## 改善箇所説明図

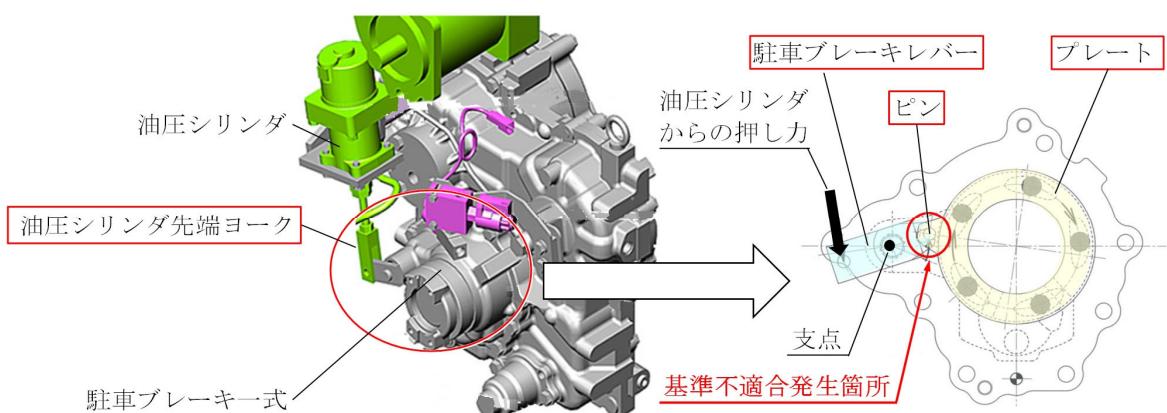
ショベル・ローダの駐車ブレーキにおいて、組立工程が不適切なため、油圧シリンダ先端ヨークと駐車ブレーキレバーを組み付ける際にヨークがレバーと干渉し、駐車ブレーキ内部のプレートを損傷させてしまうものがある。そのため、そのままの状態で駐車ブレーキの作動と解除を繰り返すと、プレートの損傷部から亀裂が進展し、最悪の場合、プレートが折損して車両を停止状態に保持できなくなるおそれがある。

全車両、駐車ブレーキレバー、プレート、ピンおよび油圧シリンダ先端ヨークを新品に交換する。  
また、当該部品の交換時に油圧シリンダ先端ヨークと駐車ブレーキレバーを組み付ける際には、専用の治具を使用して干渉させないよう組付ける。

識別：キャブ内側背面のヒューズボックスカバーの裏面に緑色のペイントを塗布する。
